CCR-VIA -- COMITATO DI COORDINAMENTO REGIONALE PER LA VALUTAZIONE D'IMPATTO AMBIENTALE

Giudizio n° 4213 Del 23/04/2024
Prot. n° 24/0518361 Del 25/01/2024

Oggetto: Realizzazione e costruzione di un impianto di produzione di manufatti e prodotti per l'edilizia, di conglomerati cementizi e bituminosi e per l'utilizzo dei rifiuti per la formazione di rilevati e sottofondi stradali

ESPRIME IL SEGUENTE GIUDIZIO DI RINVIO PER LE SEGUENTI MOTIVAZIONI

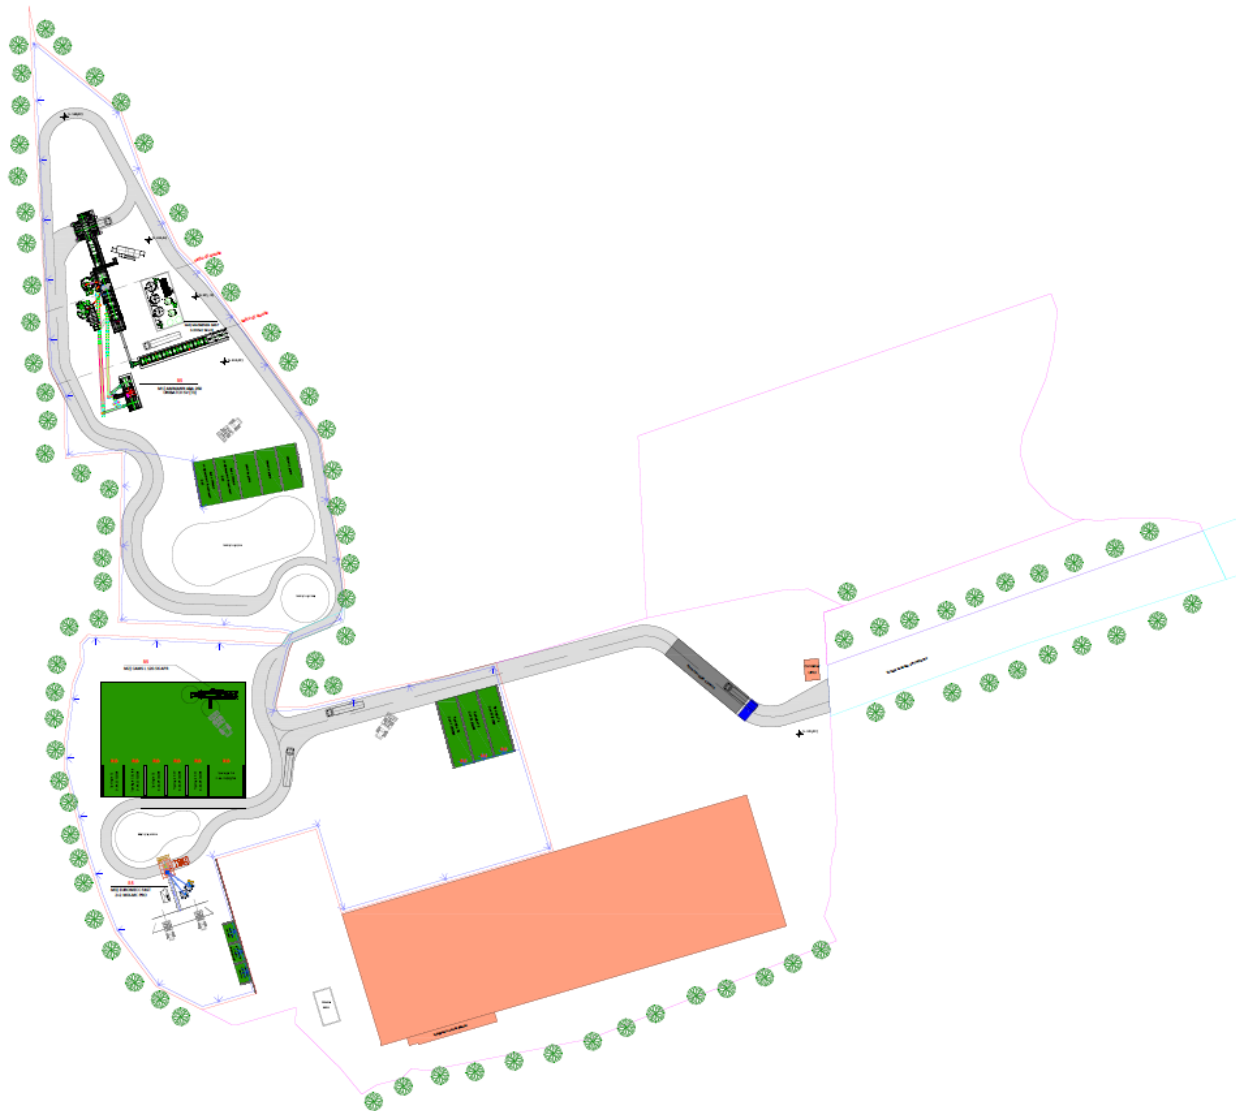
Visto che, in relazione alla protezione della falda, all'interno del layout impiantistico, Tav. 04 – Planimetria Rifiuti, vengono indicate come aree impermeabilizzate solo le aree deputate alla viabilità interna;

3. proporre l'adozione di un sistema di abbattimento dei Blue Smoke, che sia attivo anche nella condizione di bruciatore spento ed in grado di abbattere efficacemente l'emissione e approfondire l'impatto odorigeno, mediante uno studio diffusionale comprensivo di adeguata caratterizzazione dell'emissione, che dimostri l'accettabilità dell'impatto ai sensi degli "indirizzi per l'applicazione dell'articolo 272-bis del D.Lgs 152/2006 in materia di emissioni odorogene di impianti e attività", approvato con Decreto direttoriale del MASE n.309 del 28/6/2023;
4. approfondire l'impatto generato dalle emissioni diffuse di polveri, tramite una valutazione previsionale;
5. aggiornare il layout dell'impianto prevedendo che tutte le aree di stoccaggio e lavorazione siano impermeabilizzate e dando evidenza dell'adeguatezza del sistema di raccolta delle acque meteoriche.

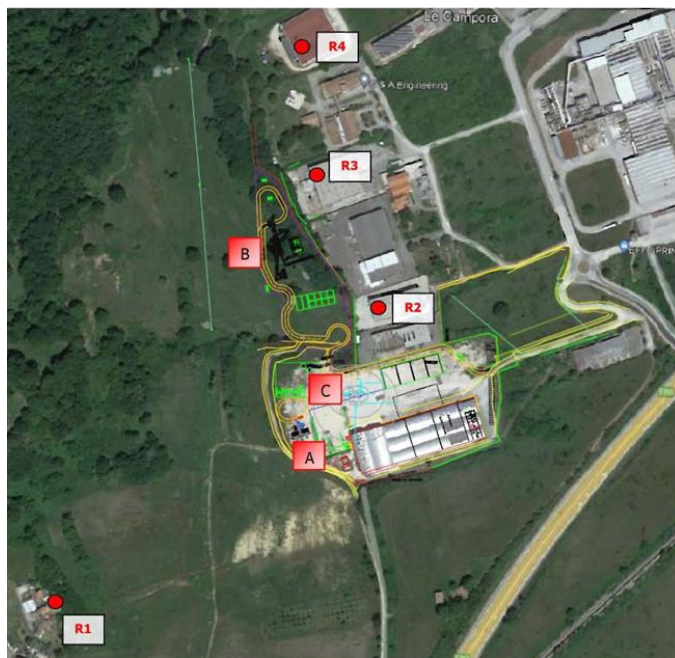
- non è stata formulata un'ipotesi di classificazione dei ricettori presenti sulla base dei criteri tecnici stabiliti dalla Giunta Regionale ai sensi dell'art. 2 comma 1 della L.R. 23/2007;

- il ricettore abitativo R1 sembrerebbe insistere in un agglomerato della frazione di Civita di Oricola classificabile in classe I o II;

- 1. chiarire univocamente la potenzialità massima di trattamento dei rifiuti nonché di produzione degli impianti;**
- 2. aggiornare lo studio previsionale di impatto acustico, riscontrando le problematiche sollevate in premessa e, se del caso, prevedendo un'adeguata barriera acustica, per la quale dovranno essere riportate le caratteristiche fonoassorbenti;**
